감사결과처분(요구)서

제 목 유해동물 차단시설 개선 필요

그림 3-5. 지형에 따른 울타리 높이

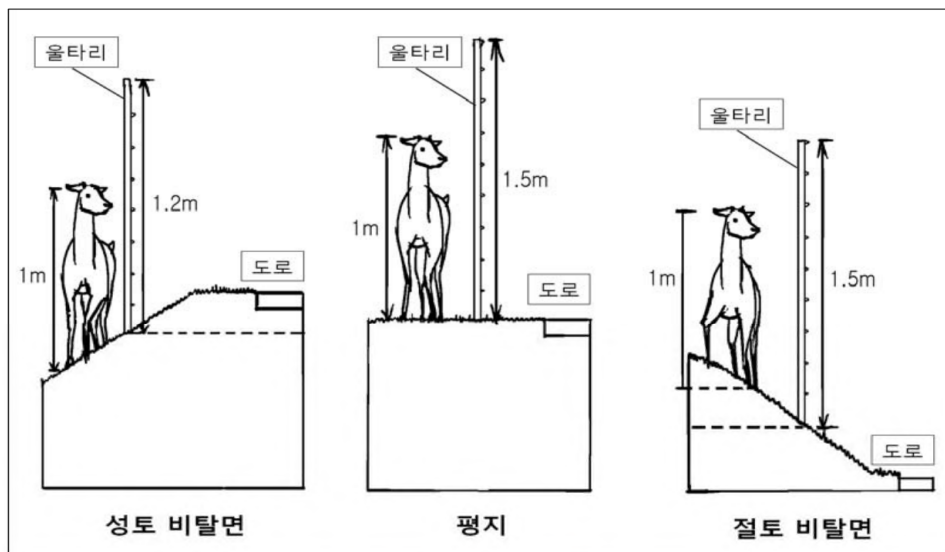
- 포유류 울타리의 경우 울타리의 높이는 1.2~1.5m를 기본으로, 동물이 뛰어넘기 용이한 구간은 가급적 1.5m 이상의 높이로 하는 것이 타당함*에도, 유해동물이 뛰어 넘기 용이한 비탈면 구간**도 차단시설 높이를 1.2m로 설치하여 유해동물의 침입 방지가 어려울 것으로 우려됨에 따라 일부 구간의 경우 차단시설 개선이 필요할 것으로 판단됨

- 행정상 권고 (장기조치: 6개월 이내) 【△△△△△△△△△△△】
 - 토지소유주와의 협의를 통한 유해동물 차단시설(울타리) 높이 조정 등 침입방지 시설 개선 방안 마련
